**Европейская экономическая комиссия****Комитет по внутреннему транспорту****Всемирный форум для согласования правил  
в области транспортных средств****165-я сессия**

**Соглашение 1958 года – Рассмотрение проектов поправок  
к существующим правилам, представленных GRE****Предложение по дополнению 4 к Правилам № 128  
(источники света на СИД)****Представлено Рабочей группой по вопросам освещения  
и световой сигнализации\***

Рис. 1\*  
**Основной чертеж для LR3A (вверху) и LR3B (внизу)**

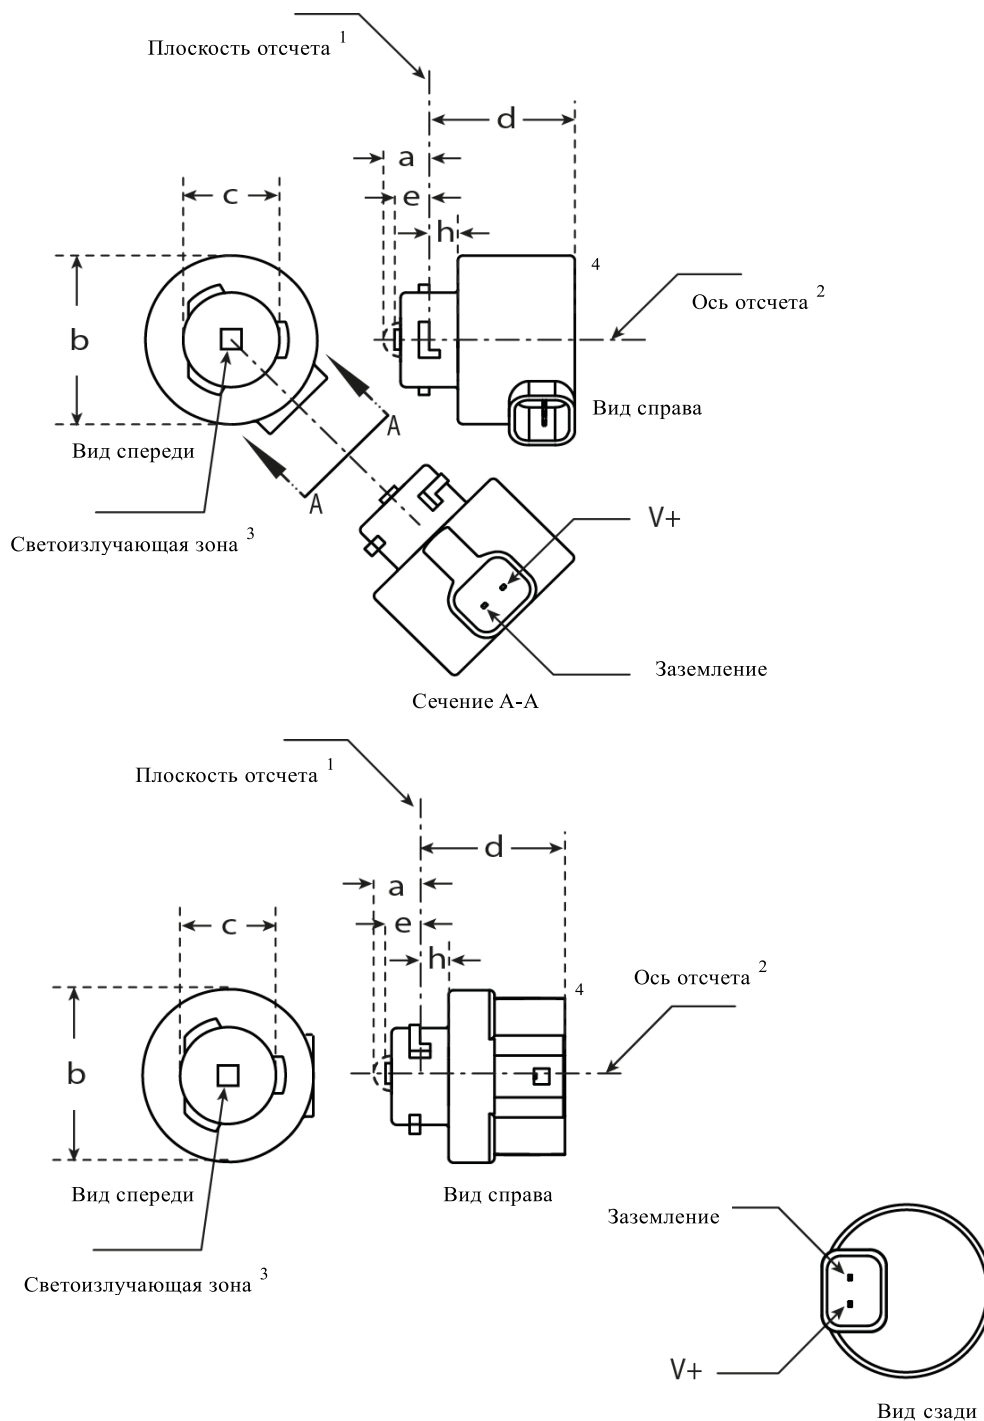
*Включить после спецификации LW2/5 новые спецификации LR3/1–5 и LR4/1–5 следующего содержания:*

Размеры		Источник света на СИД серийного производства	Стандартный источник света на СИД
a	мм	6,0 макс.	
b	мм	с + 10,0 мин. 38,0 макс.	
c	мм	18,5 ± 0,1	
d	мм	28,0 макс.	
e	мм	3,0 ± 0,30	3,0 ± 0,15
h	мм	5,5 + 0,0/ - 0,1	
Цоколь PGJ18t-[xx] в соответствии с публикацией МЭК 60061 (спецификация 7004-[xxx]-1)			
Электрические и фотометрические характеристики <sup>5</sup>			
Номинальные значения	Вольты	12	
	Ватты	3	
Фактические значения <sup>6</sup>	Ватты (при 13,5 В постоянного тока)	3,5 макс.	3,5 макс.
	Световой поток (в лм при 13,5 В постоянного тока)	80 ± 20% <sup>7</sup>	80 ± 10% <sup>8</sup>
	Световой поток (в лм при 9 В постоянного тока)	19 мин.
